改善箇所説明図

エンジン拡大図

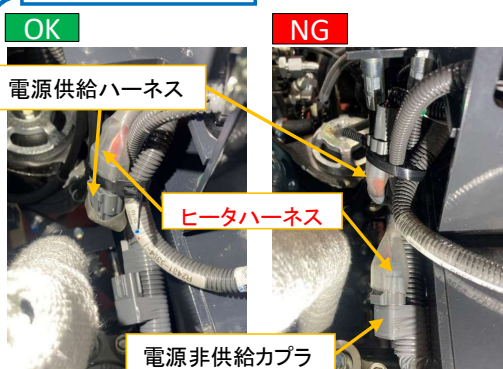
基準不適合発生箇所
(部品名)電源非供給カプラ

不具合内容:

サービスポート仕様(※)のショベル・ローダにおいて、作業指示等が不十分だったため、ブローパイガス回路のヒータハーネスを誤って電源非供給カプラに接続したことに伴い、ヒータが機能しない可能性がある。そのため、そのまま使用を続けると、寒冷環境下でブローパイガス回路が凍結閉塞することでエンジンブローパイガス圧が上昇、エンジンオイルが逆流し、最悪の場合、エンジンが過回転して破損するおそれがある。

改善の内容:

サービスポート仕様の対象車両に対し誤ったハーネス接続が確認された場合、正規のハーネス接続に修正する。

改善後の識別:

ハーネスの接続で識別する。
